南京江北新区管理委员会建设项目批前公示

拓展科技高精密环境控制装备生产及服务项目 规划许可变更

根据项目施工图图纸深化，结合工艺等使用需求，对该项目总图、1#楼、3#楼进行局部优化,调整内容如下：

1#楼、3#楼 3-3~1-1 立面变更前

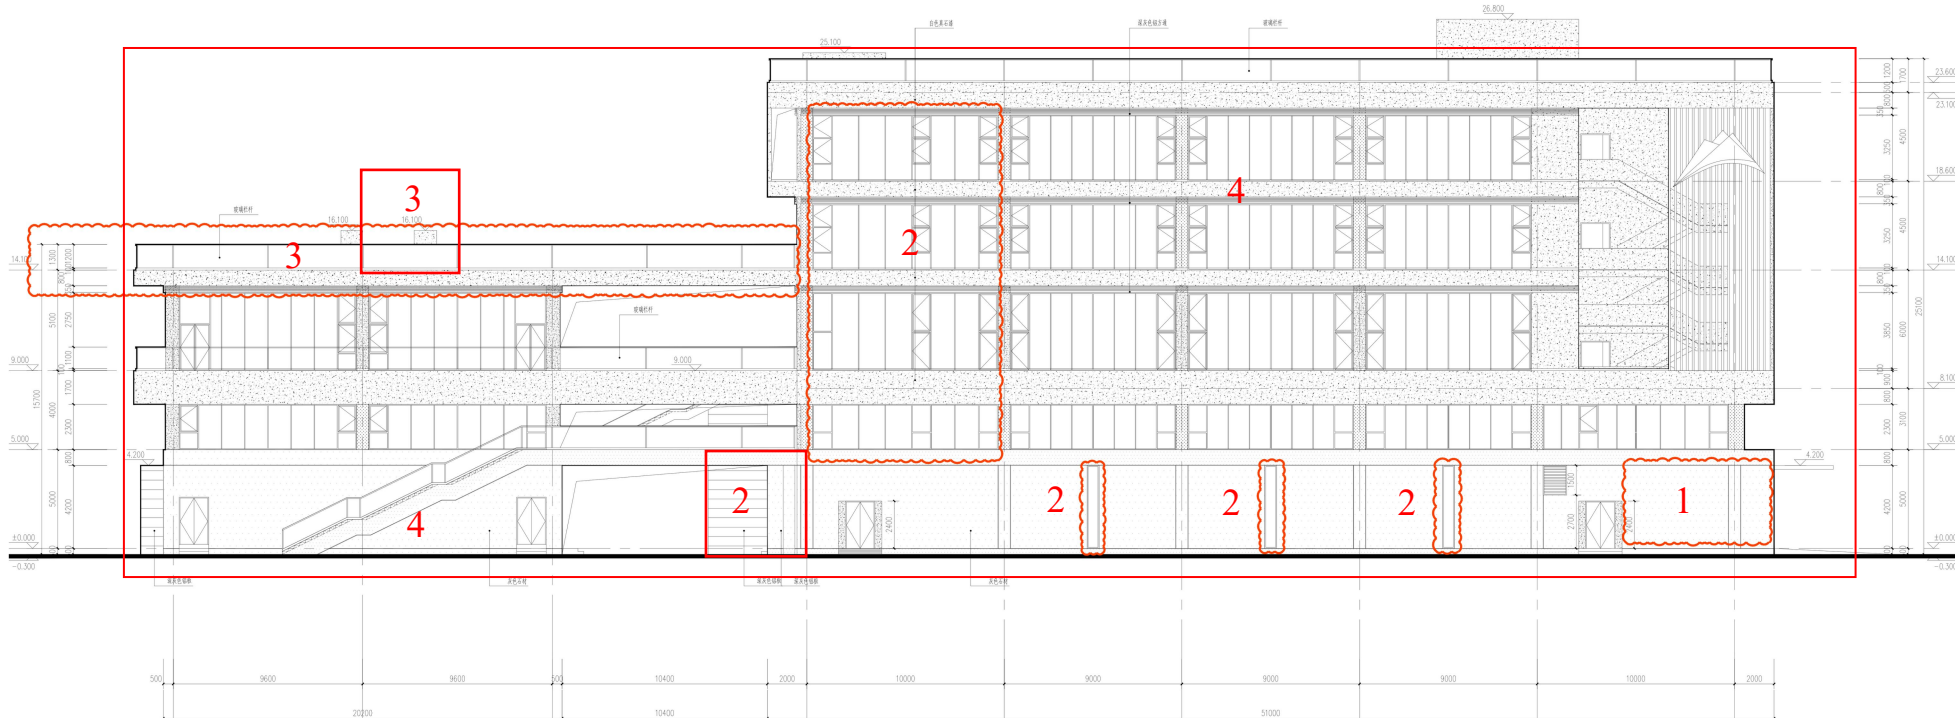
- 1、1#楼 1-1~3-3 立面根据平面优化增加百叶窗。
- 2、1#楼 1-1~3-3 立面窗洞调整，一层门厅雨棚形式调整，取消门罩。
- 3、3#楼屋顶玻璃栏杆高度由 1300mm 调整为 1600mm；3#楼屋顶出屋面楼梯间增加玻璃顶盖，顶面高度为 17.1m。
- 4、1#楼、3#楼一层铝板调整为石材，二层及以上白色、深灰色真石漆调整为浅灰色真石漆。
